悠然居项目团购区门窗制作及安装工程合同

工程名称：悠然居项目团购区门窗制作及安装工程

合同附件三、 悠然居项目门窗制作及安装工程招标答疑（3.22）

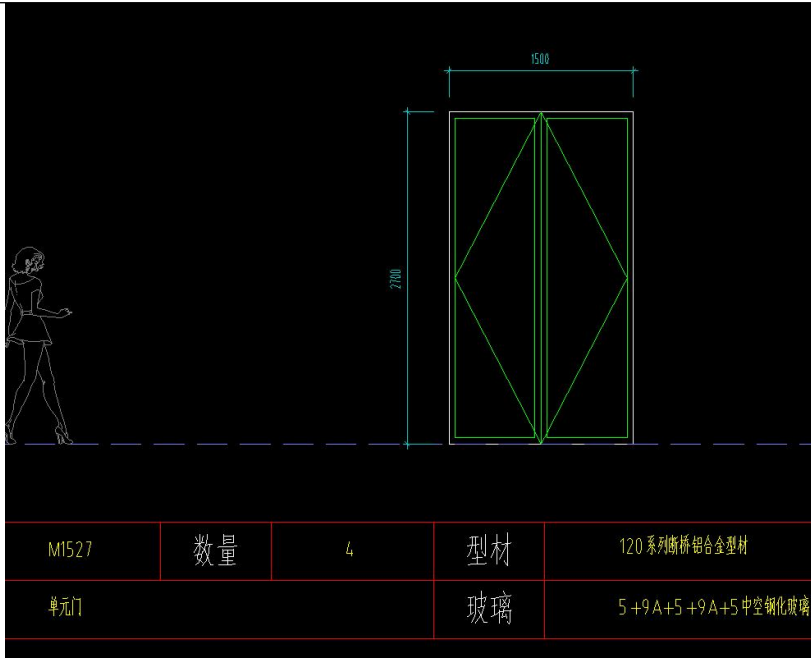
(10) 图纸大样中 3#C1211 大样图中为 55 系列断桥推拉窗，清单中为 65 系列断桥推拉窗。请明确该窗型具体做法

回复：推拉窗均为 90 系列型材

M1527	数量	4	型材	120 系列断桥铝合金型材
单元门			玻璃	5+9A+5+9A+5 中空钢化玻璃

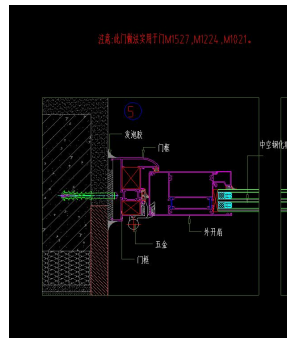
(13) 图纸大样中 5#M1527 大样及清单中为 120 系列门，标准节点做法中为 90 系列断桥外平开门。请明确此门做法

回复：单元门不在本次范围

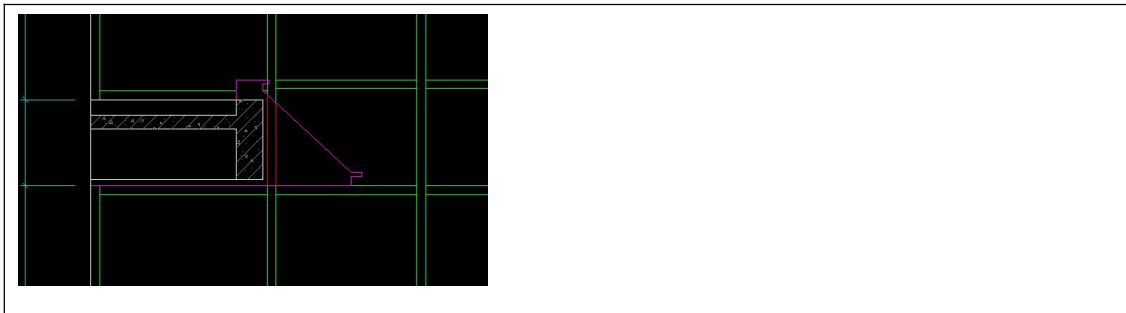
(16)、6#C2 大样图中有铝板雨棚，是否在门窗单位范围。请明确

回复：不在

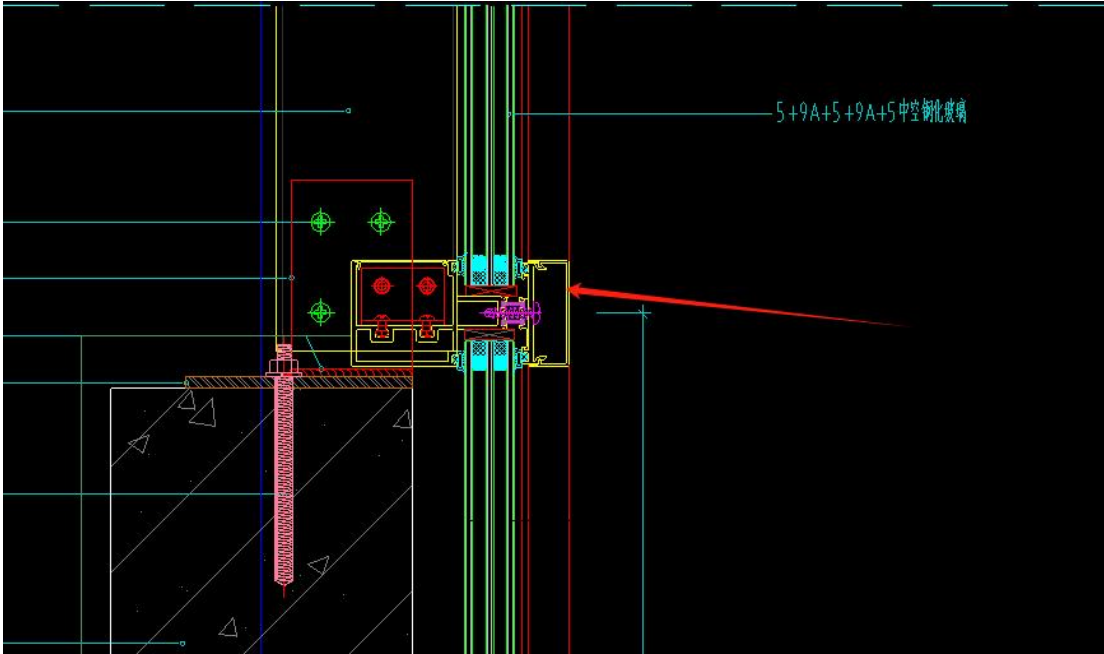
53、报价清单分析表是否可以根据不同窗型调整里面材料明细；

回复：根据深化自行调整
